## LuK Service Info

# Part Nr. 223 0024 10 – 230/230mm TGU6

Art.-Nr.: 223 0024 10

Info: New design / Neues Design / Nouvelle conception / Nuevo diseño / Nuovo disegno / Nuovo segno

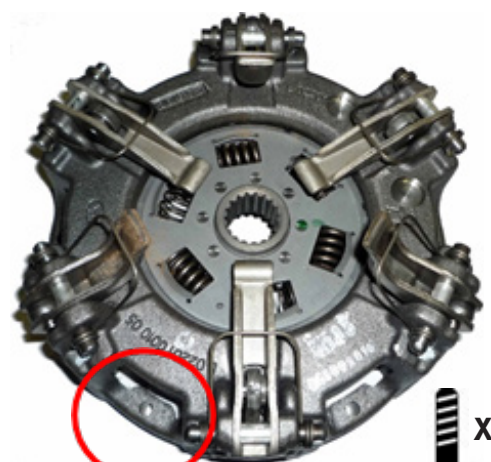
This new design utilises the latest clutch technology, using a vented housing for improved cooling and heat dispersal. Fully interchangeable with existing clutches with no modifications required to vehicle or flywheel. A new fixation bolt set 411 0033 11 6 x M8 x 1.25 x 45mm + Conical washer is supplied with new designs to accommodate the lower housing.
